OGGETTO: ID VIP 3033 "Impianto Pilota Geotermico Serrara Fontana" – Richiesta convocazione Commissione con eventuale sopralluogo.

Si evidenziano altresì l'inconsistenza e l'infondatezza delle osservazioni pervenute al progetto, e di seguito (pagg. 2-37) se ne anticipano le valutazioni.

Di seguito si riportano le osservazioni e le relative valutazioni (in blu).

Figura 2.1.1a

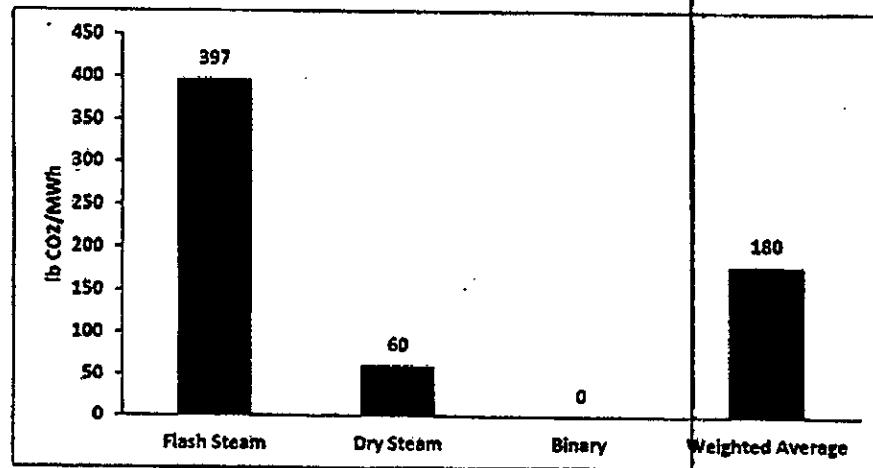
Il principio di precauzione è citato nell'articolo 191 del trattato sul funzionamento dell'Unione europea (UE). <<omissis>>. Esso ha lo scopo di garantire un alto livello di protezione dell'ambiente grazie a delle prese di posizione preventive in caso di rischi. Il ricorso al principio di precauzione è pertanto giustificato solo quando riunisce tre condizioni, ossia: l'identificazione degli effetti potenzialmente negativi (sismicità indotta quale certa conseguenza di interventi di tal tipo in un'area vulcanica attiva a rischio sismico); la non disponibilità di dati, quindi di non conoscenza dell'area; l'ampiezza dell'incertezza scientifica a supporto delle ipotesi progettuali a discapito della sicurezza dei cittadini.

Ci preme inoltre sottolineare che gli impianti geotermici a ciclo binario (della tipologia di quello in progetto) hanno emissioni nulle di inquinanti in atmosfera (Figura 2.1.1a) e nel suolo, e si caratterizzano per il ridotto uso del suolo rispetto ad altre fonti energetiche (per il geotermico 1-8 acri/MW, per il Nucleare 5-20 acri/MW, per il carbone 19 acri/MW, fonte energy.gov).

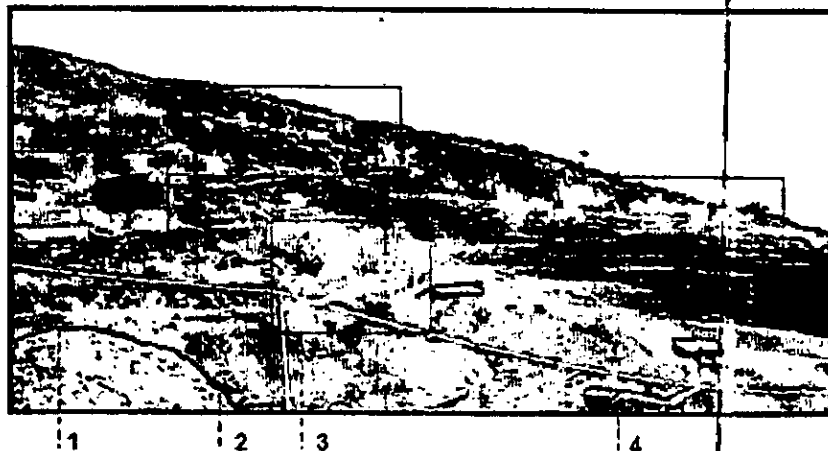
2.2.2 *Al fine di favorire il corretto inserimento dell'impianto dovranno essere realizzati alcuni "interventi di mitigazione" <<omissis>> al fine di ottenere la maggiore possibile "spontaneità" e "conservazione" del paesaggio circostante.*

Le analisi fatte hanno riguardato in primo luogo i colori da utilizzare nelle aree di impianto. A tale proposito sono stati selezionati 8 RAL riconoscibili nel territorio da utilizzare per la colorazione delle apparecchiature: la selezione dei RAL è il risultato dell'analisi di numerose fotografie delle aree di intervento, in diversi periodi dell'anno per tenere conto delle variazioni legate alle stagioni.

Per le aree non impermeabilizzate è stato definito di lasciarle libere ed inerbite, anche in questo caso nell'ottica di riproporre i colori attualmente riconoscibili.
